Wyjaśnienia nr 7 do Zapytania ofertowego.

Dnia 14-03-2025r. poprzez www.platformazakupowa.pl wpłynęło zapytanie dot. Zakup, dostawa i montaż fabrycznie nowego systemu parkingowego wieś Lgiń, powiat Wschowa, woj. lubuskie

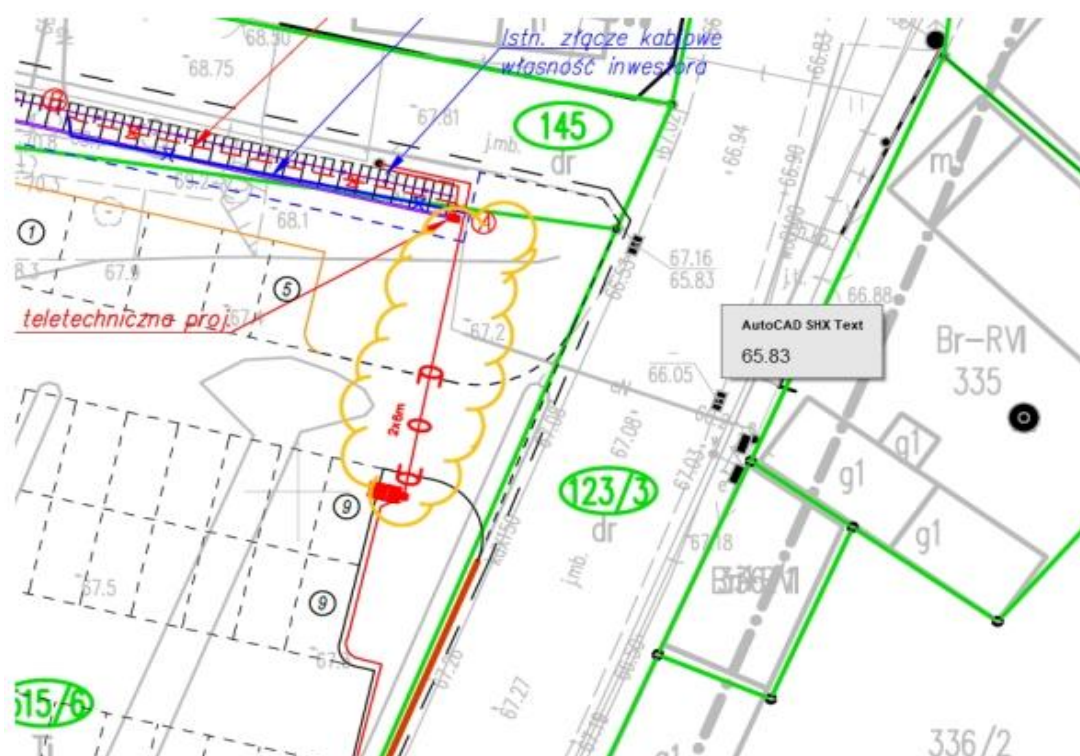
1. W ramach uzupełnienia do udzielonych wyjaśnień proszę o potwierdzenie czy do przeprowadzenia okablowania 230V i LAN można wykorzystać istniejący kanał technologiczny na odcinku od szafki teletechnicznej do latarni oświetleniowej przy wjeździe [odcinek zaznaczony na poniższym „screenie”]

Zamawiający informuję, że na odcinku od szafki teletechnicznej do latarni oświetleniowej przy wjeździe - nie można wykorzystać istniejącego kanału technologicznego do przeprowadzenia okablowania 230V,

Natomiast można wykorzystać istniejący kanał technologiczny na odcinku od szafki teletechnicznej do latarni oświetleniowej przy wjeździe do przeprowadzenia okablowania LAN.
